PARECER DE DESCONFORMIDADE

PROJETO DE AMPLIAÇÃO DA PEDREIRA N.º 5419 “ERVILHÃO” (*Projeto de execução*)

Blocifel – Materiais de Construção, Lda.

Coimbra, janeiro de 2023

Figura 1. Esquema ilustrando a solução de recuperação ambiental e paisagística no vazio de escavação.
(Fonte: Elementos Adicionais Para Efeitos de Conformidade do EIA, pg. 34.)

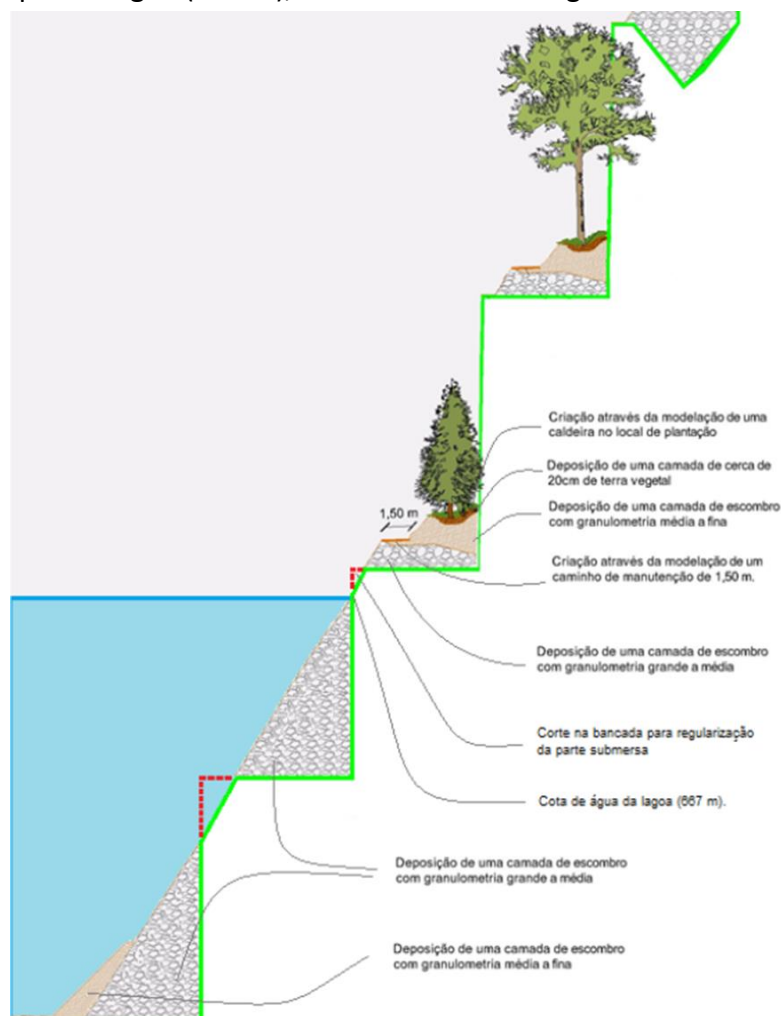
Da análise dos elementos submetidos, verifica-se que não é apresentada uma fundamentação técnica e detalhada para a formação da lagoa conforme solicitado no pedido de elementos adicionais. Sendo certo que se observa já no presente uma lagoa na corta da exploração, e que as observações feitas na resposta ao pedido de elementos são perfeitamente verosímeis, não foi demonstrado tecnicamente que a lagoa se irá formar, no futuro após a conclusão dos trabalhos de recuperação ambiental e paisagística, nos moldes previstos no PARP. O proponente não apresentou qualquer estudo ou justificação com base em dados de pluviosidade e evaporação, de maneira a estabelecer um balanço hídrico anual, para assim determinar com segurança a cota de equilíbrio do espelho de água a formar-se no vazio de escavação, assim como o horizonte temporal para se atingir este equilíbrio e uma estimativa das variações desta cota de equilíbrio nos períodos de chuva e de seca.

Esta informação é determinante para avaliar a adequação do PARP, nomeadamente porque a solução proposta apresenta características diferentes para as operações de enchimento, modelação e reflorestação para as bancadas que se encontram abaixo e acima da cota de equilíbrio considerada para a lagoa (667 m), como se ilustra na Figura 1.

Relativamente à descrição do modo como será efetuada a regularização/modelação do terreno com vista à sua requalificação (acompanhado de esquema elucidativo) e a quantidade de estéreis necessários para a recuperação da pedreira e em resposta ao pedido de elementos, de forma a esclarecer as operações de enchimento das bancadas com vista à sua modelação e regularização, veio o proponente apresentar um esquema, na página 34 do documento “RESPOSTA_PEA_ERVILHAO_JANEIRO_2023”, apresentado na Figura 1, com representação da solução a aplicar na recuperação da pedreira e que foi incorporado também na mais recente versão do Plano de Pedreira. Este esquema é, no entanto, incoerente com outras informações apresentadas nas várias peças escritas e desenhadas do projeto.

Em primeiro lugar, para o enchimento dos degraus inferiores à cota 668 m, que alegadamente ficarão submersos, o esquema representa um ângulo dos taludes de cerca de 56° (no mínimo), o que é incoerente com o indicado na página 33 do mesmo documento, que propõe a “criação de pequenos taludes de declives não superiores a 1:2, utilizando material da própria exploração, de modo a garantir a estabilidade e a possibilidade posterior de enchimento com água de forma a criar um lago”, que resultaria em taludes com um ângulo de 27°. Assim, a solução ilustrada no esquema, para além de não garantir a necessária estabilidade dos materiais não coesos utilizados no enchimento, é incoerente com a informação escrita no mesmo documento e com os perfis do PARP apresentados na peça desenhada “Desenho n.º 5 – Perfis Finais de Recuperação – PARP” de dezembro 2022, que se representa a título de exemplo na Figura 2.

Por último, relativamente ao enchimento e modelação proposto na solução de recuperação das bancadas que ficarão acima do nível da água (bancadas 678 - 668, 688 - 678 e 698 - 688), de acordo, mais uma vez, com o esquema apresentado na página 34 do documento “RESPOSTA_PEA_ERVILHAO_JANEIRO_2023” (Figura 1) e com as peças escritas do mesmo documento, é previsto a existência de taludes verticais com altura de 7,5 m, o que levanta sérias preocupações quanto à segurança do local após o encerramento, nomeadamente pela solução de vedação proposta no Plano de Pedreira. Note-se que nas páginas 41 e 102 deste documento é referido que a vedação será aplicada a todo o perímetro da pedreira, mas pela análise das peças desenhadas “Desenho n.º 2 – Plano de Lavra – Situação no final da exploração” e “Desenho n.º 4 - Planta de Recuperação Final – PARP”, de dezembro de 2022, observou-se que a vedação proposta não é contínua (quebra na zona SW da pedreira), não cobrindo assim todo o perímetro da área licenciada, e não sendo também proposta uma vedação dedicada, com características perenes, para o limite do bordo de escavação.

Figura 2. Ilustração dos perfis da solução de recuperação paisagística e ambiental a adotar. (Fonte: Desenho n.º 5, Dezembro de 2022).

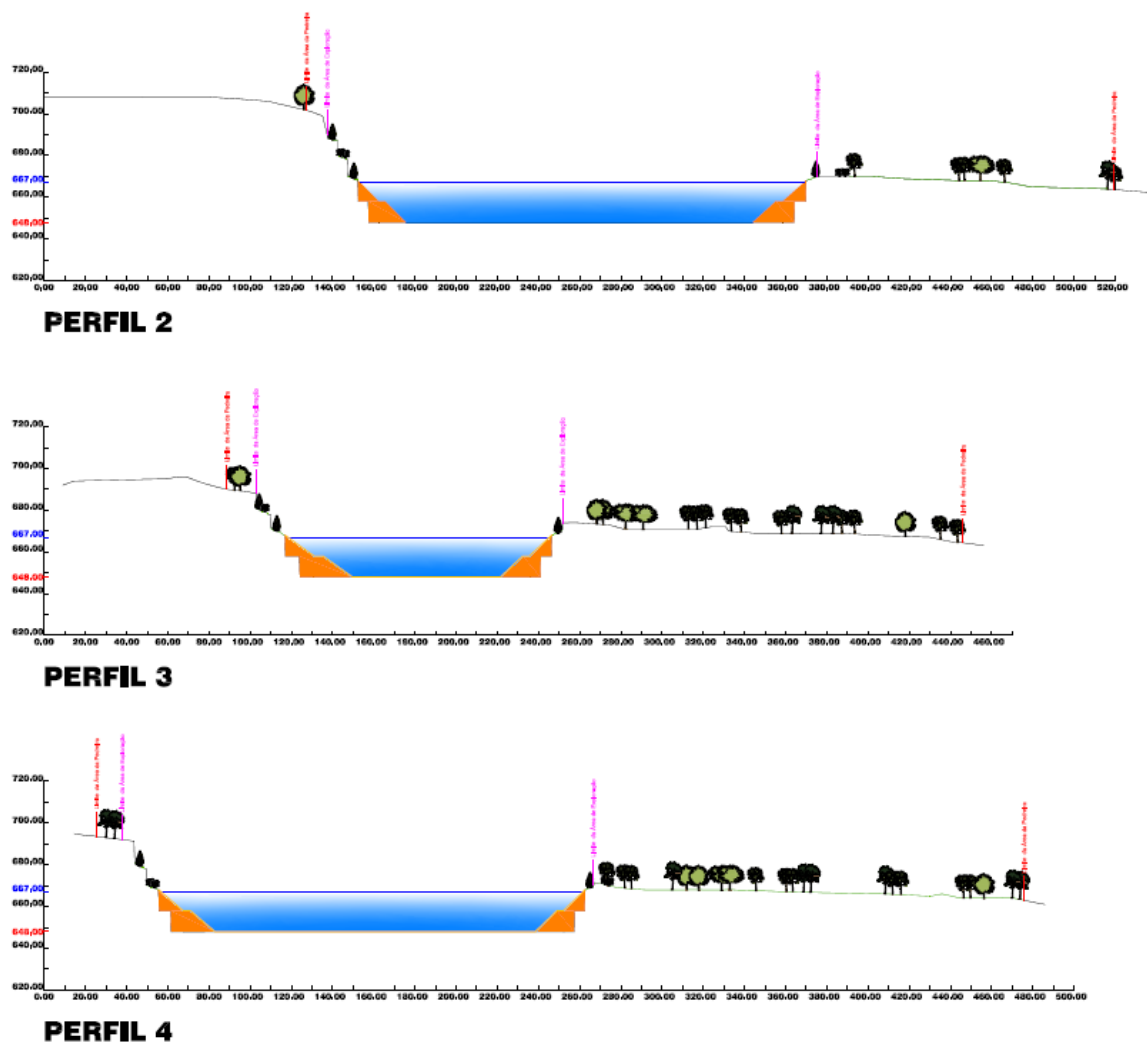
execução da solução representada nas peças desenhadas, sem prejuízo de esta não ser coerente com as peças escritas.
